Vysvětlení zadávací dokumentace č. 6

Slezská nemocnice v Opavě, příspěvková organizace

Výstavba nadzemních koridorů ve Slezské nemocnici v Opavě, p.o.

DETAIL PROVEDENÍ SVODŮ

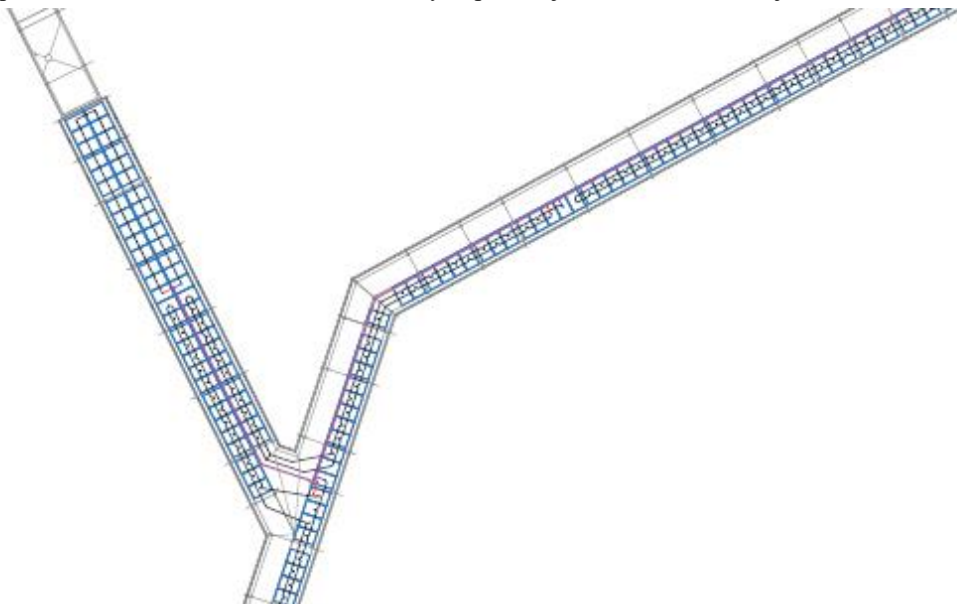
v příloze D.06.01 Rozmístění fotovoltaických panelů je zobrazeno následující:

Projekt silnoproudé elektroinstalace, konkrétně jímací soustava vůbec nepočítá s umístěním FVE panelů v ochranném prostoru jímací soustavy. Jímací vedení je v kolizi s umístěním FVE panelů a nelze tedy dodržet ani min. bezpečnou vzdálenost.

Projektová dokumentace tedy v této části nesplňuje požadavky ze souboru norem ČSN EN 62305.

Dodavatel si touto cestou dovoluje požádat zadavatele o úpravu zadávací dokumentace tak, aby byly výše uvedené části projektové dokumentace zkoordinovány a splňovaly požadavky ze souboru norem ČSN EN 62305.

Pro zachování stávajícího instalovaného výkonu fotovoltaické elektrárny, dodržení bezpečné vzdálenosti „s“ a umístění fotovoltaické elektrárny v ochranném prostoru jímací soustavy musí být provedena přeložka hromosvodu, a to vyzdvižením jímací soustavy nad fotovoltaickou elektrárnu. Pokud toto řešení nebude možné, tak bude muset být jímací soustava pospojována s fotovoltaickou elektrárnou a jímací soustava **bude muset být** doplněna pomocnými jímáči o výšce 400 mm.

PŘÍČNÝ ŘEZ KORIDOREM - M1:25

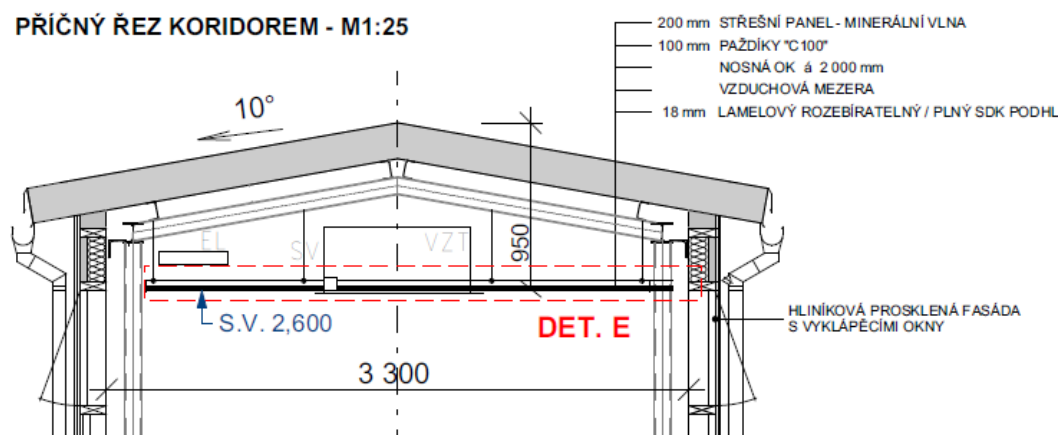
V zadávací dokumentaci dodavatel nenalezl žádný detail, jak by měla konstrukce pro FVE panely vypadat. Sousední „Standardní systémová konstrukce“ je dle názoru dodavatele jen velice obecný pojem

Dodavatel si touto cestou dovoluje požádat zadavatele o poskytnutí ideového návrhu konstrukce pro umístění FVE panelu vč. zamýšleného náklonu pro oba způsoby instalace (jedna řada panelů a dvě řady panelů), vč. detailů použití gumových nebo pryžových podložek pro zamezení poškození krycí fólie střešního pláště tak, aby bylo možné výše uvedenou položku relevantně ocenit.

Zvolenou nosnou konstrukci pro fotovoltaické panely, bylo nutné zvolit vzhledem k tomu, že střešní krytina je tvořena PVC folií. Jedná se o navaření tzv. kaps s kotvicími prvky na PVC folii tak, aby se zamezilo narušení stávající hydroizolační vrstvy střechy. Sklon FV modulů bude odpovídat sklonu střechy tedy 10°.

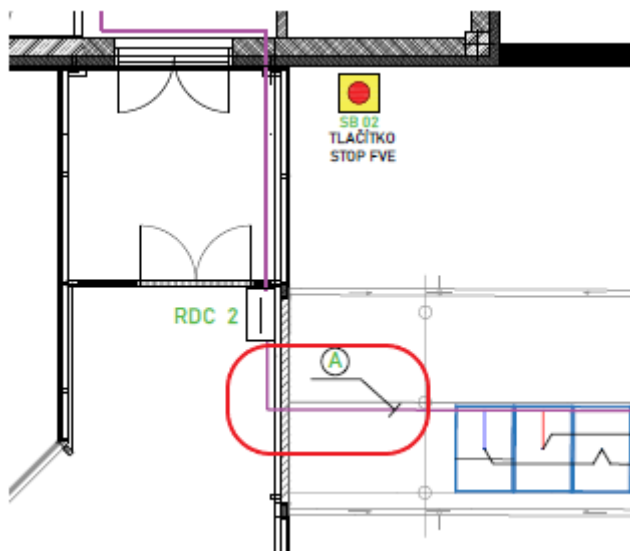
DOTAZ 09: Dodavatel v zadávací dokumentaci, konkrétně ve Svazku 1, Příloze 3 „Soupis prací, dodávek a služeb“ v části SO-06 Fotovoltaika, nenalezl položku pro vytvoření systémových vodotěsných prostupů pro průchod kabelů mezi střechou koridoru a chodbami v objektech Na V.

Tak, jak jsou trasy zakresleny na výkresu D.06.05 Umístění technologie v pavilonu N, nejsou dle názoru dodavatele proveditelné:

Dodavatel si touto cestou dovoluje požádat zadavatele o upřesnění způsobu provedení těchto prostupů a jejich doplnění do soupisu prací, dodávek a služeb.

Vytvoření systémových vodotěsných prostupů je uvažováno v rámci montáže solárních kabelů. Dle názoru projektanta je toto řešení vedení kabeláže možné. Je ale umožněno v tomto detailu provést vlastní řešení vedení trasy.
